# これまでの委員からの質問への回答 (第2回分科会実施後の後藤委員による質問)

2022年4月25日

## 第2回分科会実施後の後藤委員による質問

### 【原子炉格納容器の全体図】

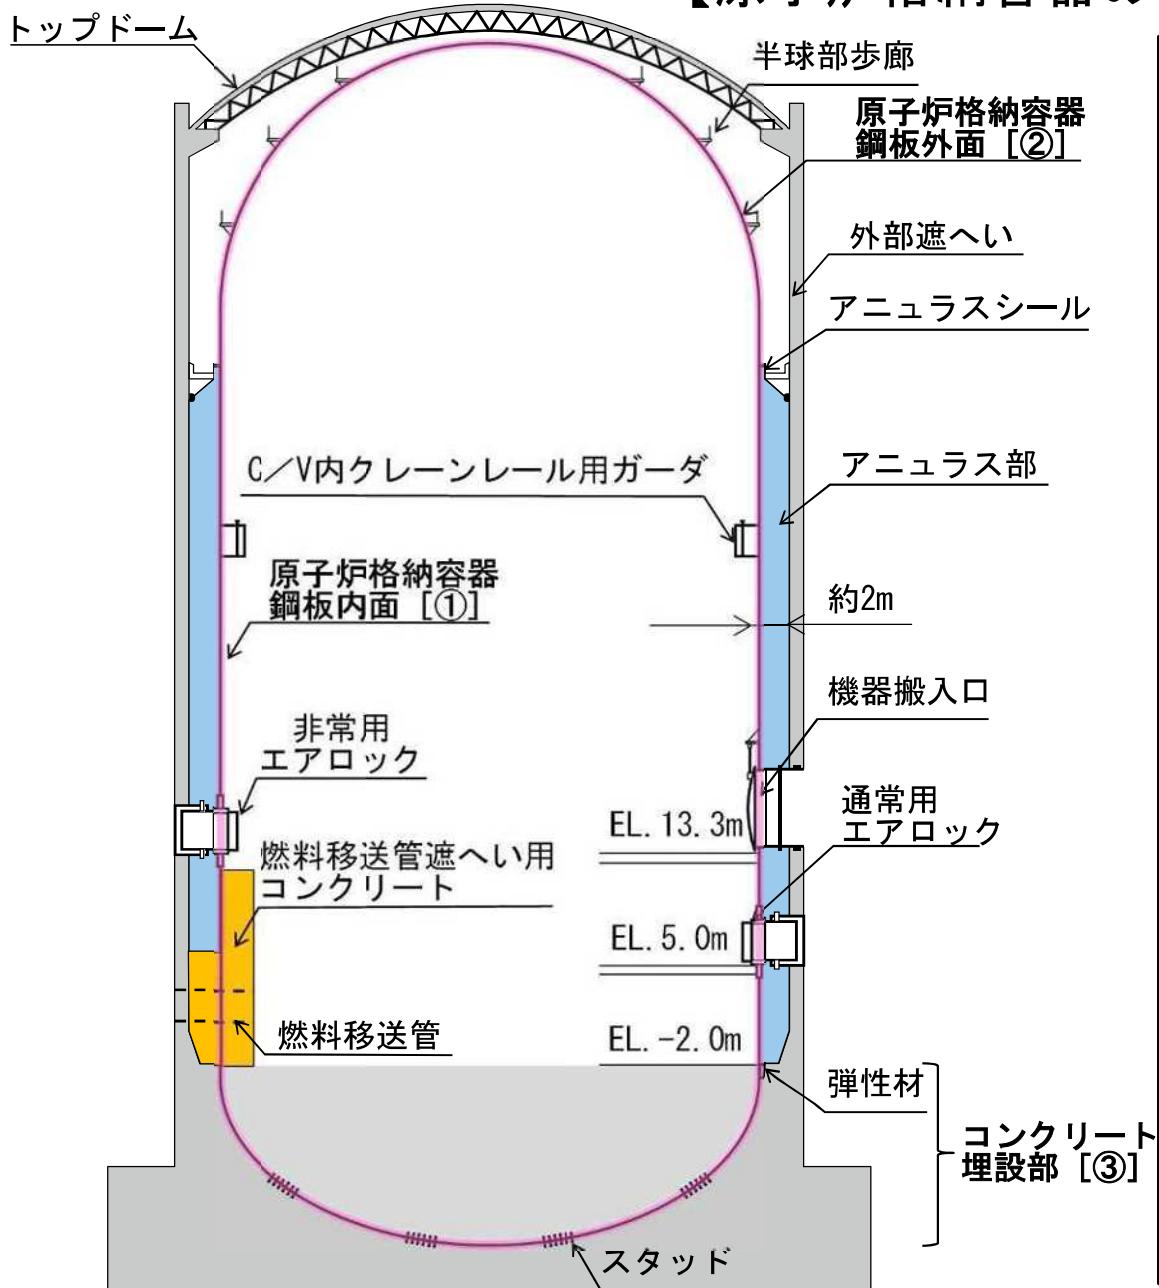
質問事項 No. 追2-1	<p>原子炉格納容器鋼板の目視点検で見ことができない部分がどこにどれだけあるのか？</p> <p>また、その部分はどのように評価しているのか？</p>
回答	<p>目視点検ができない範囲としては、以下のとおり。</p> <ul style="list-style-type: none"><li>➤ 原子炉格納容器内面の一部</li><li>➤ 原子炉格納容器外面の一部</li><li>➤ 原子炉格納容器鋼板内外面のコンクリート埋設部</li></ul> <p>原子炉格納容器の全体を右図及びP. 4に示す。</p> <p>目視点検ができない範囲である原子炉格納容器内面及び外面の一部及び原子炉格納容器の埋設部の評価について、P. 5～P. 7に示す。</p>

- 原子炉格納容器鋼板の内面 [①] については、コンクリート埋設部及び一部目視点検ができない範囲が挙げられるが、P. 5に示すとおり鋼板の健全性については確保できていると考える。
- 原子炉格納容器鋼板の外面 [②] については、コンクリート埋設部及び一部目視点検ができない範囲が挙げられるが、P. 6に示すとおり鋼板の健全性については確保できていると考える。
- コンクリート埋設部 [③] については、P. 7に示すとおり、適切な保守管理により鋼板の健全性は確保できていると考える。

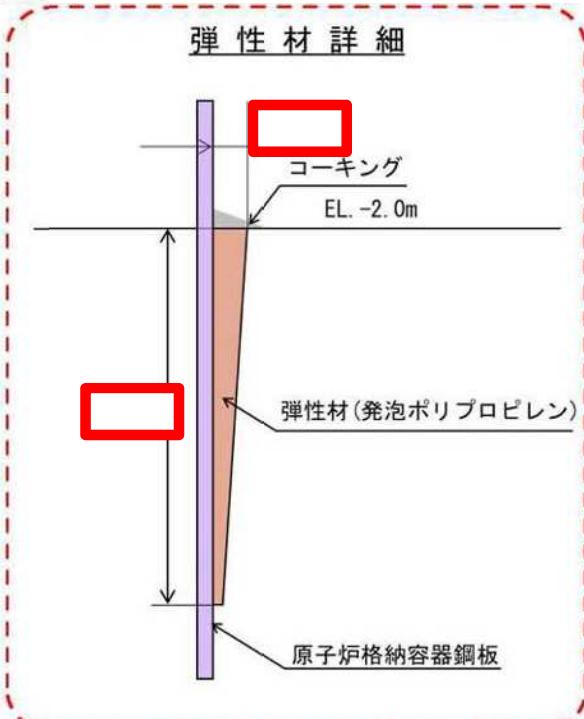
質問事項  
No. 追2-5

原子炉格納容器鋼板とコンクリート埋込部境界の詳細の構造と腐食対策について（第2回分科会コメントとして第3回宿題回答にもあり）

原子炉格納容器鋼板とコンクリート埋設部の境界には、事故時の内圧・熱荷重又は事故時の内圧・地震荷重を考慮した場合にコンクリートに埋め込まれている原子炉格納容器の拘束を緩和するために、弾性材を施工している。

### 【配管やケーブルの貫通部の構造について】

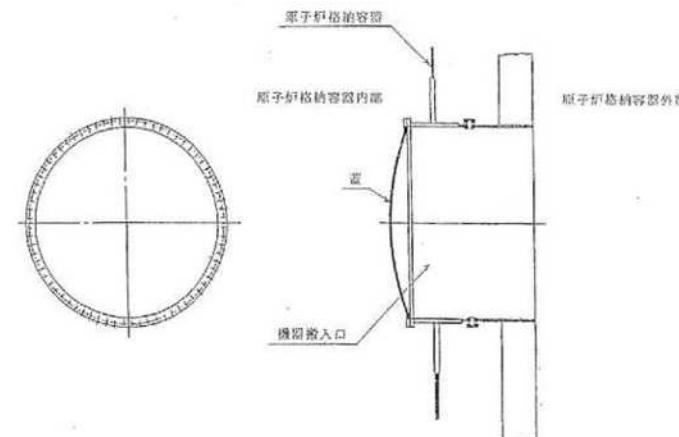
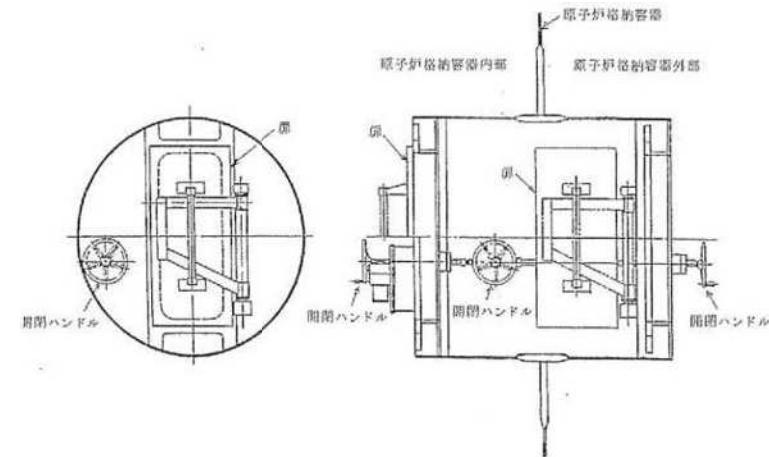
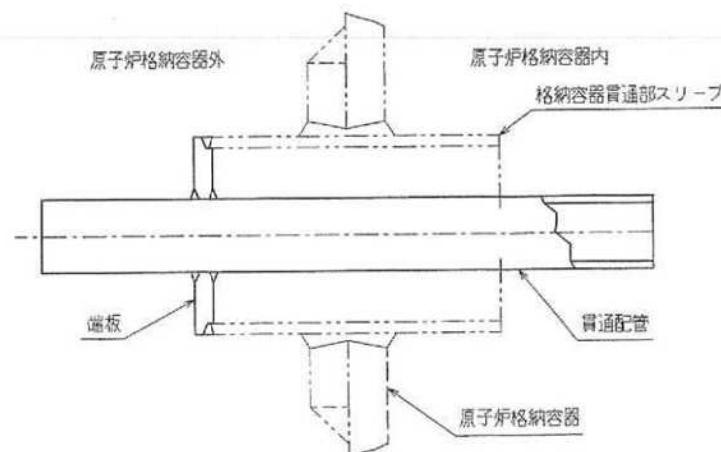
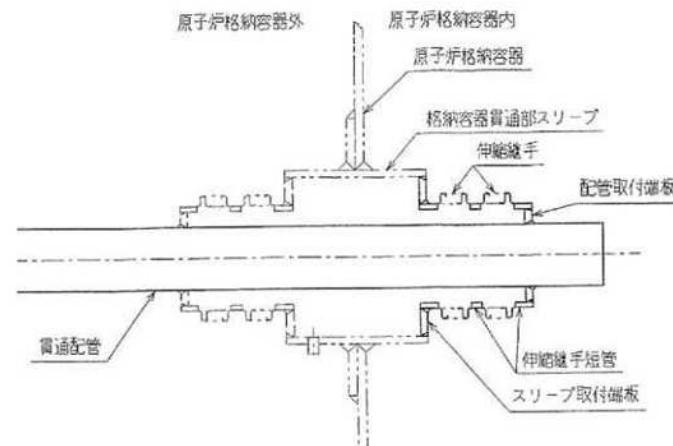
質問事項 No. 追2-8	配管やケーブルの貫通部、原子炉格納容器外側のアニュラスの構造の説明とその健全性確認について
回答	<ul style="list-style-type: none"> <li>➤ アニュラス部の構造について右図のとおり示す。</li> <li>➤ アニュラス部は、事故時における原子炉格納容器貫通部からの放射性物質のわずかな漏洩を環境に放出しないように密閉空間となっており、事故時はアニュラス空調系でアニュラス内を負圧に維持する機能となっている。また、通常運転中も定期試験によりアニュラスの健全性を確認している。</li> <li>➤ アニュラス部については、鋼板外面全てに対して直接目視確認を実施しており、健全性を確認している。</li> <li>➤ 貫通部については、次頁より構造図を示す。</li> <li>➤ 定期検査時に実施している『原子炉格納容器漏えい率試験』及び目視確認により、原子炉格納容器の閉じ込め機能にも問題がないことを確認している。</li> <li>➤ 『原子炉格納容器漏えい率試験』の詳細についてはP. 14に示す。</li> </ul>  <p>The diagram illustrates the annular space (アニュラス部) between the outer wall of the reactor building and the inner wall of the concrete foundation. Key features labeled include:</p> <ul style="list-style-type: none"> <li>トップドーム (Top Dome)</li> <li>半球部歩廊 (Spherical part walkway)</li> <li>外部しゃへい (External walkway)</li> <li>アニュラスシール (Annulus seal)</li> <li>約2m (Approx. 2m height)</li> <li>機器搬入口 (Equipment transport opening)</li> <li>C/V内クレーンレール用ガーダ (Crane rail support girder inside C/V)</li> <li>非常用エアロック (Emergency airlock)</li> <li>通常用エアロック (Normal use airlock)</li> <li>EL. 13.3m, EL. 5.0m, EL. -2.0m (Elevation levels)</li> <li>弹性材 (Elastic material)</li> <li>コンクリート埋設部 (Concrete embedding part)</li> <li>スタッド (Bolt)</li> </ul>
